**Oggetto: Parere art. 9 DM GAB/DEC/150/2007 Impianto industriale
del Candiano per la produzione di biodiesel ed energia
elettrica da oli vegetali. Revisione del parere n. 407 del
17/12/2009. Proponente: Carburanti del Candiano S.p.A.**

Trasmissione parere n. 514 del 5 agosto 2010.

Localizzazione delle stazioni fisse di misura della Rete di controllo della qualità dell'aria della Provincia di Ravenna (sopra) e della stazione mobile di misura (sotto)

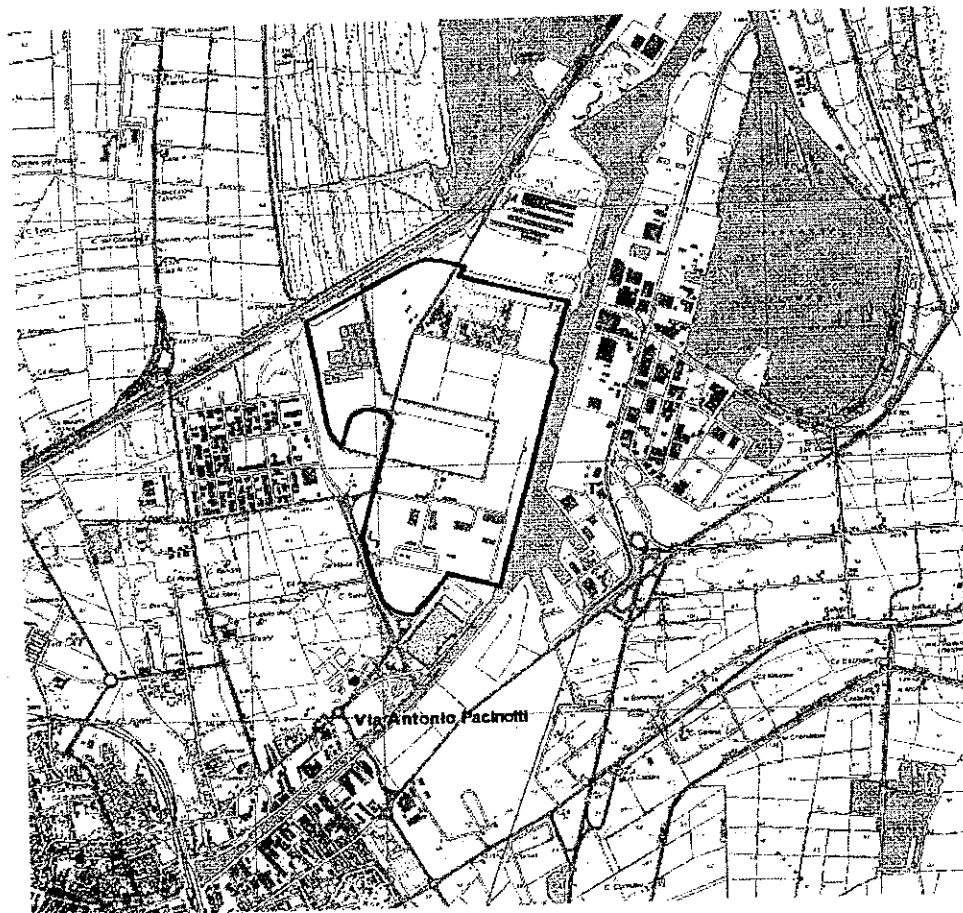
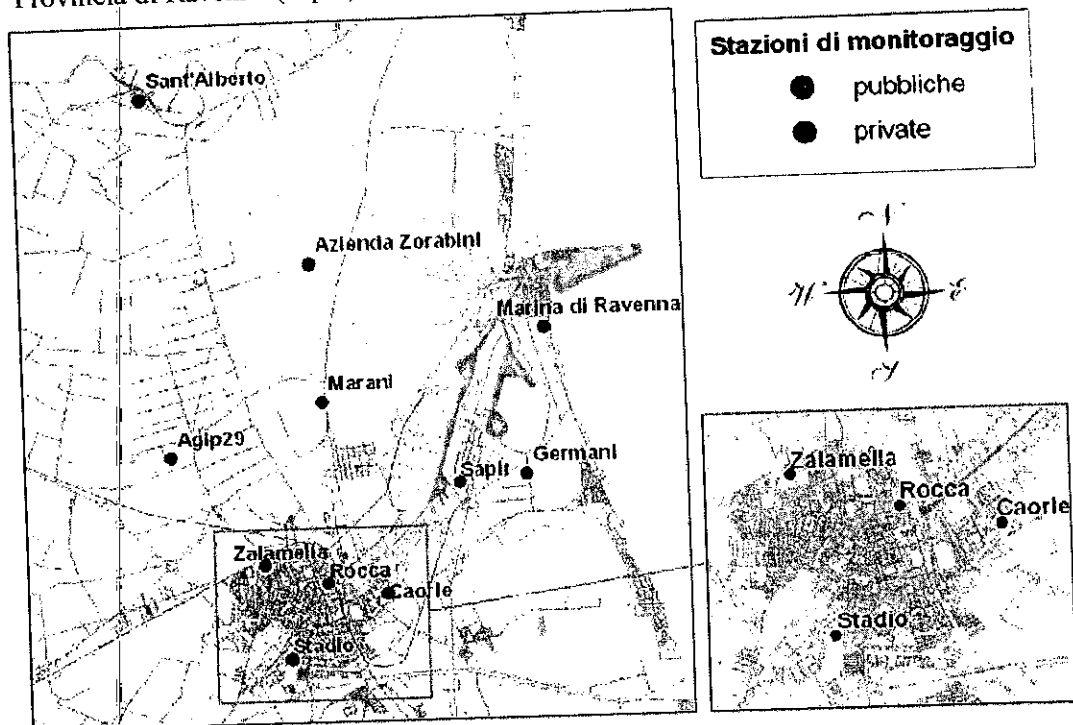
- per integrare il quadro dei dati riferiti agli inquinanti Formaldeide, Ammoniaca e COV si è fatto ricorso al contributo di due campagne di monitoraggio *ante operam* di durata settimanale (identificate con Via Antonio Pacinotti e nell'area antropizzata situata tra via Baiona e via Cimitero) realizzate con laboratorio mobile in due differenti periodi per due serie differenti di inquinanti:

- durante la prima campagna di misura sono stati acquisiti dati sugli inquinanti aerodispersi e polveri;
- la seconda campagna di monitoraggio ha interessato il rilevamento di formaldeide, ammoniaca e COV,

- gli inquinanti oggetto dell'approfondimento sono stati, pertanto: NO₂, PM₁₀, CO, FORMALDEIDE ed AMMONIACA, COV i cui risultati, *ante operam*, sono rappresentati in tabelle e graficamente tramite curve di isolivello dei valori medi registrati dalle stazioni di monitoraggio precedentemente descritte;

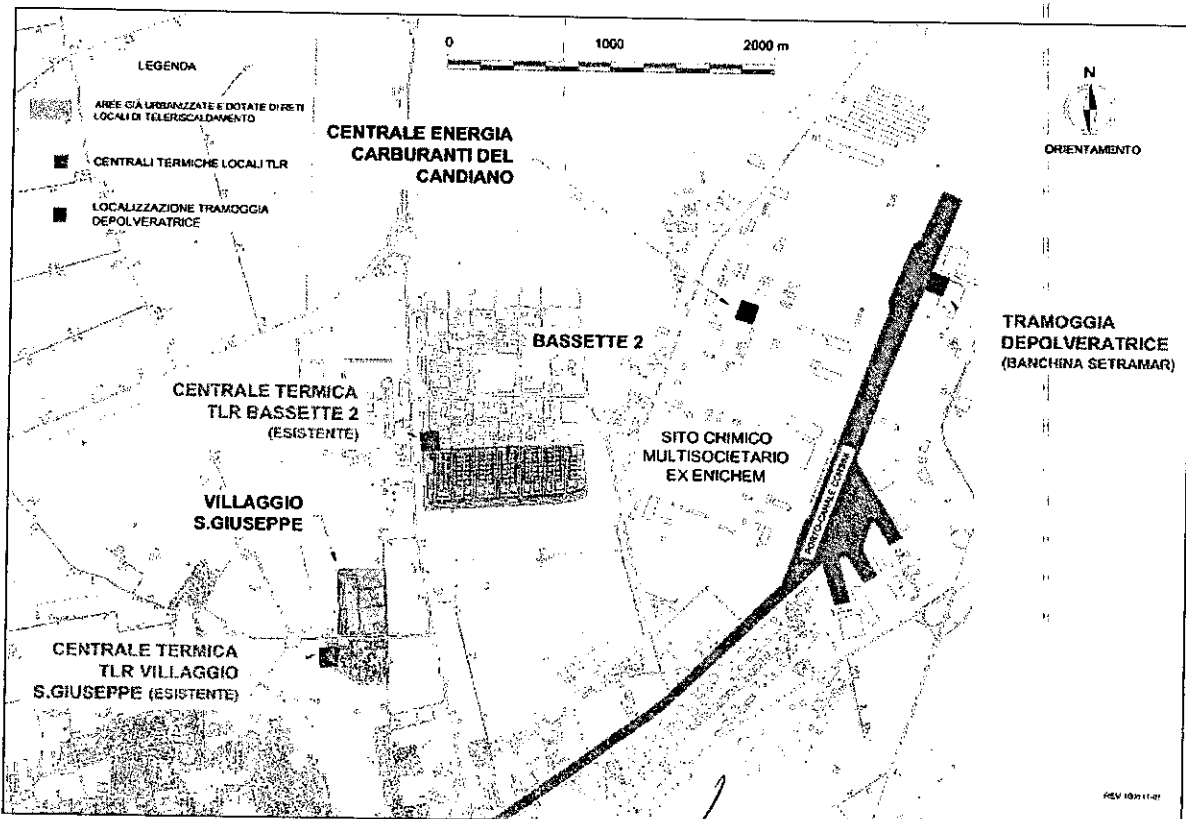
- si prevede la fornitura del calore prodotto dall'impianto Biodiesel/Poweroil all'isola 26 e dai circuiti HT dei motori a combustione endotermica (raffreddamento camicie ed intercooler di alta temperatura e recupero condense) per alimentare, attraverso una connessione alla rete di teleriscaldamento e teleraffreddamento previsto nel Comune di Ravenna, sia le utenze dei comparti S.Giuseppe e Basette 2- ora servite attraverso il calore prodotto da centrali esistenti di vecchia generazione inquinanti, che le altre utenze delle zone di espansione S2 ed S3 già individuate dal PSC del Comune di Ravenna nei limiti della potenza disponibile, come dallo schema sotto indicato dove con i colori verde sono indicate le zone S2 ed S3 ;

-i suddetti ambiti interessati dal teleriscaldamento (S2 , S3 del PSC) rappresentano una grande zona di espansione della città di Ravenna verso nord con una potenzialità edificatoria di mq. 520.000 circa di gran lunga superiore a quella strettamente necessaria per utilizzare l'acqua calda residua prodotta dalla Centrale Carburanti del Candiano;

-che le opere relative alla rete di connessione della centrale CdC (tratteggiata in rosso) alla rete esistente (segnata in blu) verrà realizzata a cura e spese del proponente;
